改善箇所説明図

推進軸 一式

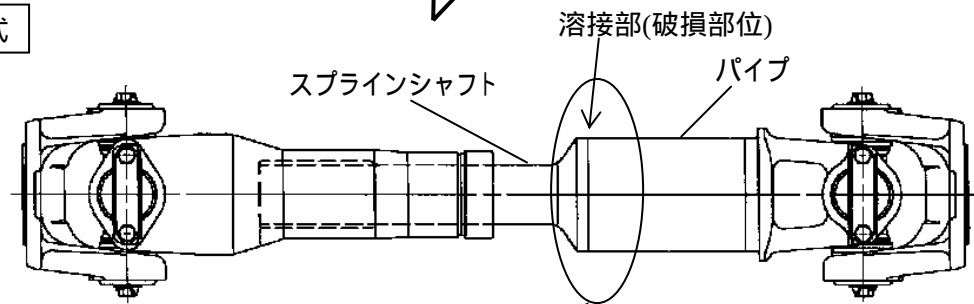
基準不適合発生箇所

動力伝達装置において、推進軸のパイプとスプラインシャフトの溶接部の耐久強度が不足しているため、急発進、又は登坂での発進を繰り返し過度に行うと当該部に亀裂が発生するものがある。

そのため、そのままの状態で使用を続けると、最悪の場合、推進軸が折損して走行不能となるおそれがある。

改善措置の内容	全車両、推進軸一式を対策品と交換する。 なお、対策品の全数供給に時間を要するため、当面の暫定措置として、推進軸の当該部を点検し、亀裂がある車両については対策品と交換する。
---------	---

注：□は、交換部品を示します。
